**Parco Regionale delle Alpi Apuane  
Settore Uffici Tecnici**

**Pronuncia di Compatibilità Ambientale  
Provvedimento Autorizzatorio Unico Regionale  
(art. 27 bis del Dlgs 152/2006)**

**Progetto di coltivazione della cava "Faggeta" n. 11**

**PROGETTO DI COLTIVAZIONE DELLA CAVA “FAGGETA” n. 11**  
**Rapporto interdisciplinare**

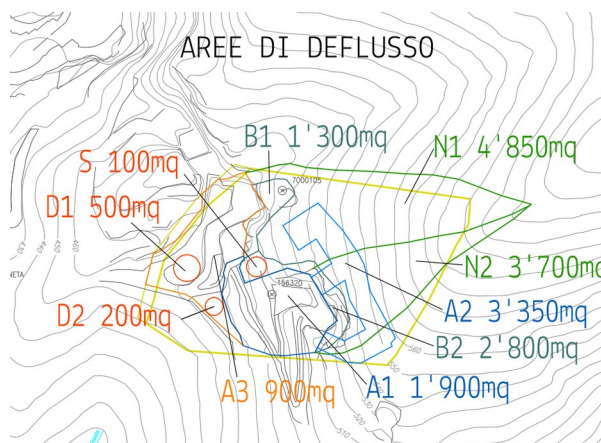
**Osservazione e richiesta di chiarimenti.** Queste aree non sono descritte da un punto di vista costruttivo e non sono indicati i layout che permettono il trattenimento delle acque all'interno delle aree cordolate e tantomeno i collegamenti ai sistemi di trattamento delle acque.

In merito alla possibilità che le acque meteoriche possano caricarsi di particolato solido (marmettola) il proponente evidenzia che le modalità di taglio a secco utilizzate in cava possono produrre due tipologie di sfrido differenti e precisamente uno sfrido a granulometria grossolana (dal taglio a catena) e uno sfrido a granulemetria fine dal taglio a filo. Il primo sfrido risulta palabile e pertanto viene insacchetato in prossimità del taglio e successivamente i sacchi vengono svuotati in cassone scarrabili, nel secondo caso lo sfrido viene raccolto in prossimità della tagliatrice, insacchettato e successivamente depositato all'interno dei predetti cassoni.

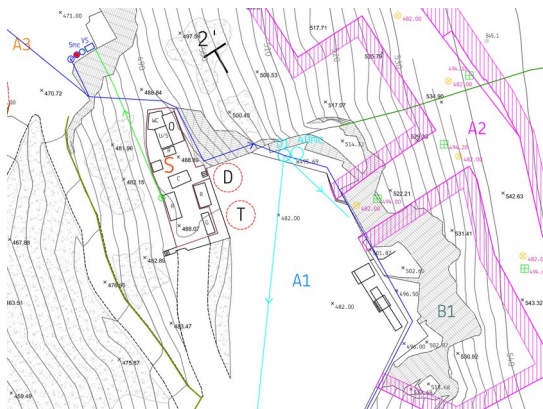
**Osservazione e richiesta di chiarimenti.** Occorre che i sistemi di depurazione delle aree impianti vengano descritti in maniera più dettagliata presentando idonea documentazione tecnica corredata da una planimetria di dettaglio dell'area impianti nella quale siano evidenti le pendenze, le strutture di deposito ivi presenti, ed il posizionamento delle singole unità di trattamento delle AMPP, nonché lo schema di deflusso delle acque trattate. Inoltre non è indicato se e come sono trattate le acque relative ai WC.
